Mission régionale d'autorité environnementale
PAYS DE LA LOIRE

**AVIS DÉLIBÉRÉ SUR LE PROJET
D'AMÉNAGEMENT DU PARC DE LOISIRS
« LE GRAND DÉFI »
PORTÉ PAR LA SARL MCL – LE GRAND DÉFI
COMMUNE DE SAINT-JULIEN-DES-LANDES (85)**

n° PDL-2024-8205

Aménagements existants et à réaliser (Source : Note d'actualisation)

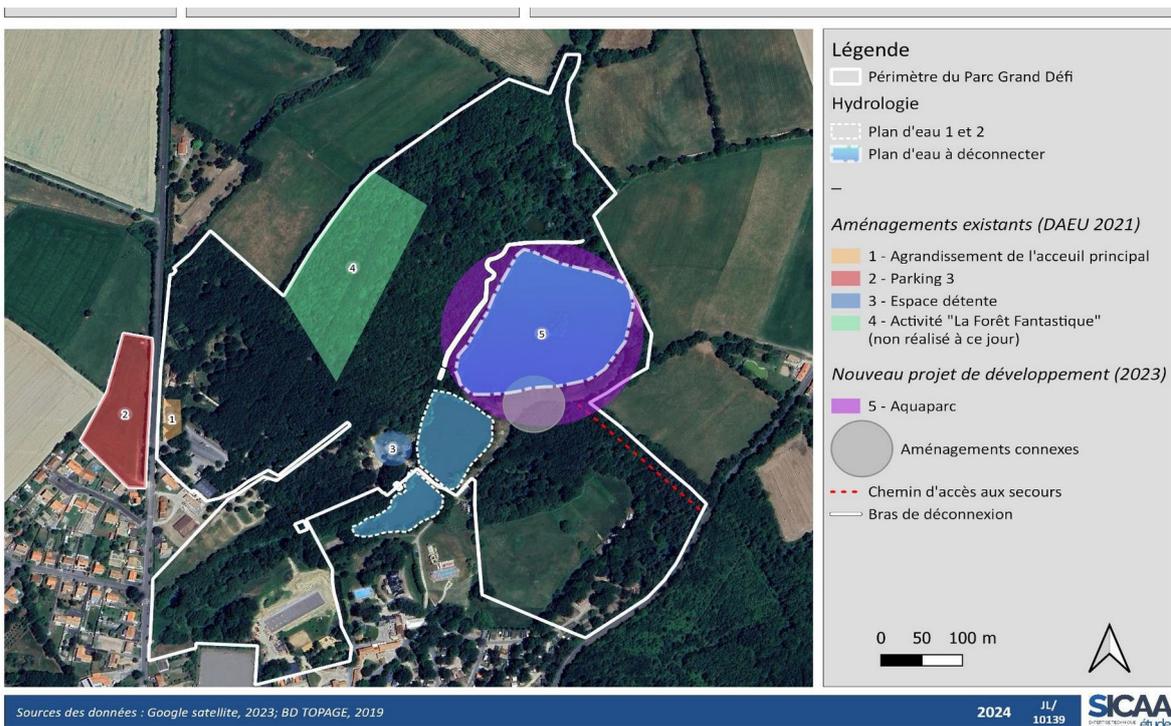
Toutefois, la note d'actualisation adossée au dossier évoque le projet de restauration, mais ne le reprend pas sur son schéma ci-dessous. De plus, elle évoque un nouveau projet : l'aquaparc, parcours aquatique comportant deux modules gonflables au niveau du plan d'eau n°3 (le plus au nord, de 2,8 ha), associé à un chemin d'accès aux secours de 216 m, un site de stockage du matériel (type gilets), une structure d'accueil du public dont une boutique et une terrasse flottante de plus de 100 m² et un système d'assainissement non collectif (bloc sanitaire), portant le périmètre du parc de 25 à 34 ha. Ce projet, ouvert au public entre juin et septembre chaque année, nécessitant l'extension et la remise en état d'un ancien bras de contournement du cours d'eau de 308,5 m, est soumis à déclaration au titre de la « Loi sur l'eau » (DLE) : un dossier de régularisation du plan d'eau n°3 a été produit. Il aborde « les travaux de déconnexion, la vidange, la mise en place d'un protocole de suivi des eaux de baignade de la nouvelle activité ainsi que la création du chemin d'accès pour les secours ».

Localisation des activités du parc (Source : Étude d'impact – mars 2022)

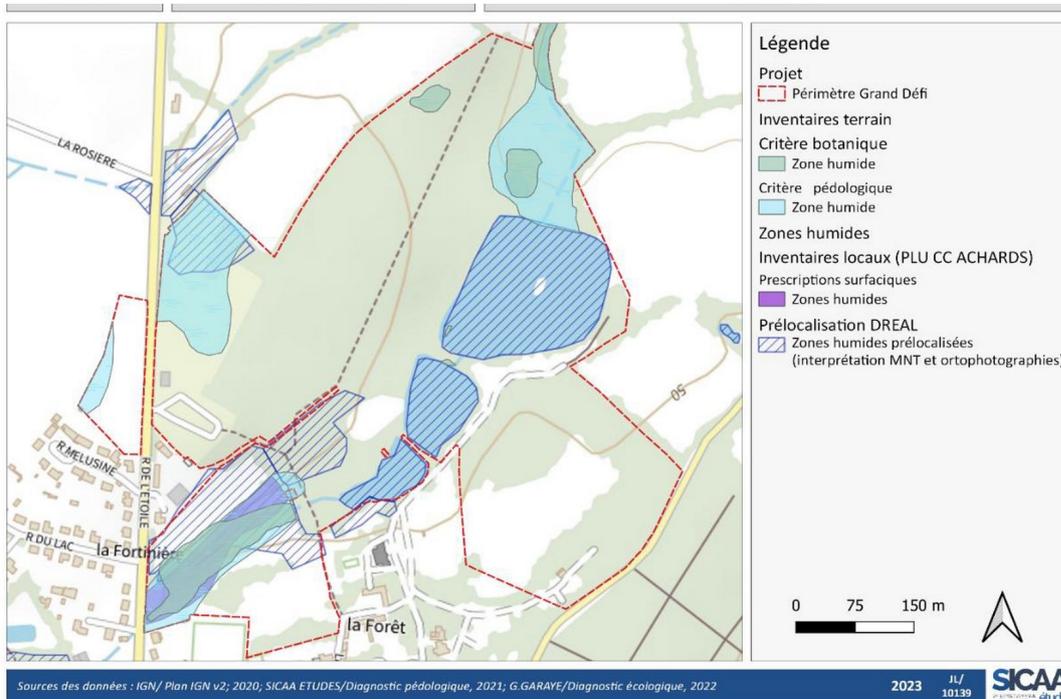
Ainsi, par exemple, l'étude d'impact présente le 3^e parking comme un projet et n'évoque pas l'aquaparc, repris dans le DLE (le DLE ne répond pas aux exigences d'une étude d'impact) et l'étude d'impact fournie en parallèle doit intégrer ce projet, même déjà réalisé. Le site internet du porteur de projet permet d'identifier, avec des informations plus actualisées, les projets réalisés ou non (voir carte en page 4). Il apparaît notamment que le 3^e parking est en place, ainsi que deux zones de détente/bars, deux nouveaux accueils, l'aquaparc (a priori ouvert au public depuis juin 2024) associé à la déconnexion et à la création de la voie de secours... Le périmètre du permis d'aménager, pourtant basé sur la même étude d'impact, comporte l'ensemble des aménagements réalisés en mai 2024, dont certains ne sont pas évoqués par ailleurs (sécurisation piétons du parc depuis le parking n°3, accueil stockage/vestiaire, atelier bois...). L'ensemble de ces éléments doit donc être intégré à l'étude d'impact et à la démarche « éviter, réduire, compenser » (ERC).

L'étude d'impact devra donc intégrer l'ensemble des aménagements réalisés ou en projet, sur le périmètre global, intégrant notamment le plan d'eau n°3. Ainsi, la carte des parcelles du parc devra donc inclure l'ensemble de celui-ci, y compris le plan d'eau n°3 et les parcelles au sud (notamment 8 et 27).
